*Oggetto:* [ID\_VIP: 9508] **PROVINCIA DI ORISTANO (comuni di Palmas Arborea ed Oristano) – Progetto per la realizzazione di un impianto agro-fotovoltaico denominato "GREEN AND BLUE SERR'E ARENA", della potenza di 120 MWp, ubicato in località "Serr'e Arena" e connesso in antenna a 150 kV sulla Stazione Elettrica (SE) della RTN 220/150 kV di Oristano, previo ampliamento della stessa - Progetto Definitivo.**

Parere tecnico istruttorio della Soprintendenza speciale per il PNRR – Integrazione.

Parere tecnico istruttorio della Soprintendenza speciale per il PNRR.

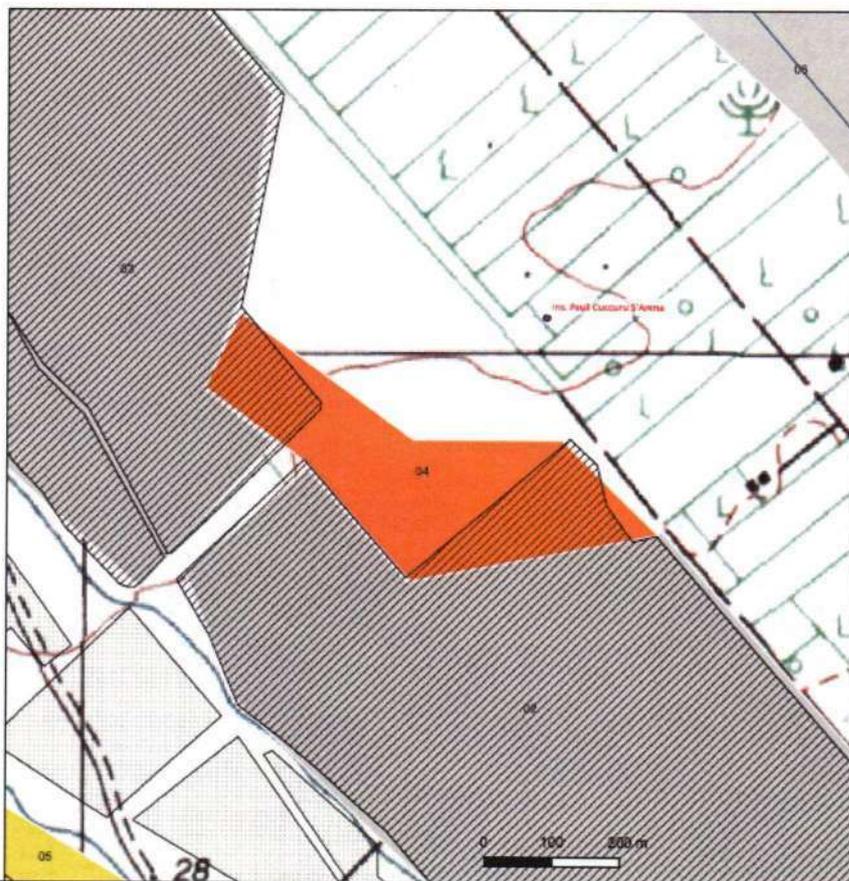
**CONSIDERATO** che il progetto di cui trattasi interessa direttamente aree tutelate paesaggisticamente (v. il Riu Arriotti di cui al Piano paesaggistico regionale quale bene paesaggistico tipizzato ed individuato ai sensi dell'art. 17, comma 3, lett. h, delle Norme Tecniche di Attuazione – NTA, con la relativa fascia di tutela di 150 m dalle relative sponde o piedi degli argini) come identificate dalla Regione Autonoma della Sardegna nelle proprie osservazioni al Ministero dell'ambiente e della sicurezza energetica, sopra riportate per quanto qui interessa, e dalla Soprintendenza Archeologia, belle arti e paesaggio per la città metropolitana di Cagliari e le province di Oristano e Sud Sardegna nel parere endoprocedimentale del 03/05/2023 (Allegato n. 1):

**CONSIDERATO** che il progetto proposto si pone in vicinanza anche di elementi archeologici identificati dalla Soprintendenza Archeologia, belle arti e paesaggio per la città metropolitana di Cagliari e le province di Oristano e Sud Sardegna con il parere endoprocedimentale del 03/05/2023 (v. Insieme Pauli Cuccuru S'Arena - paragrafo B.1.1.d – Assetto storico culturale – PPR-BUR 10081, ed indicato nella *Relazione valutazione di rischio e impatto archeologico* del Proponente, p. 11), per il quale l'impianto agrivoltaico proposto si pone ulteriormente all'interno della fascia di rispetto di 500 m come definita dalla lett. c-*quater* del comma 8 dell'art. 20 del D.Lgs. n. 199 del 2021:

(da *Relazione valutazione di rischio e impatto archeologico - ALLEGATI*, p. 28 del .pdf con indicato l'Insedimento Pauli Cuccuru S'Arena)

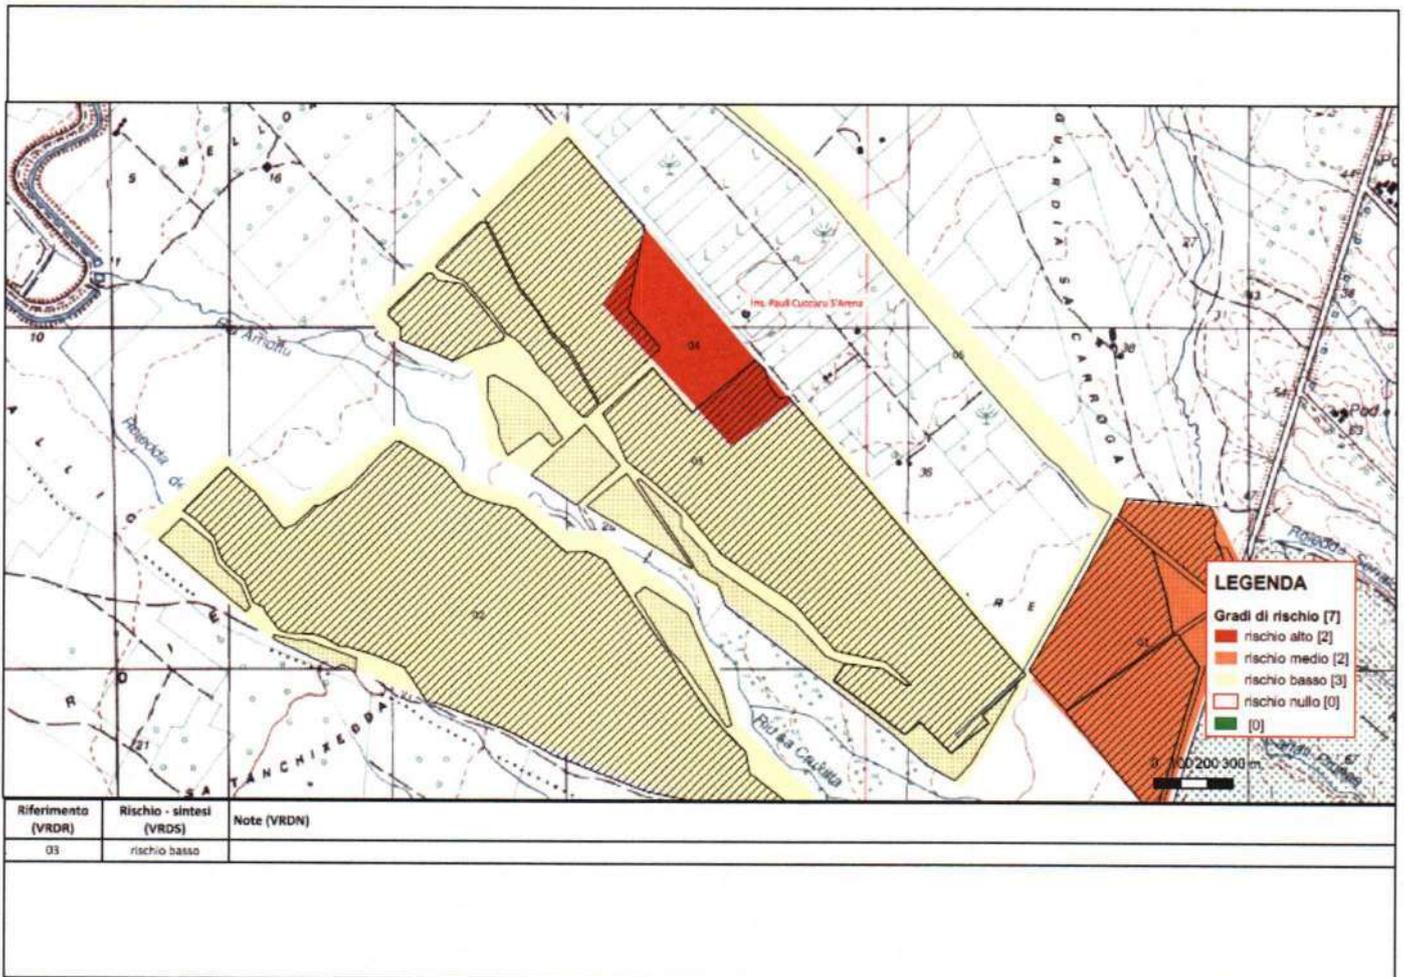
L'areale presenta un potenziale archeologico di tipo medio. Tale attribuzione è motivata dall'ubicazione a NE dell'insediamento di Pauli Cuccuru S'Arena; ciò nonostante durante le prospezioni non sono stati riscontrati né strutture, né elementi di carattere mobile. Non si esclude che a profondità alte possano trovarsi depositi di tipo archeologico.
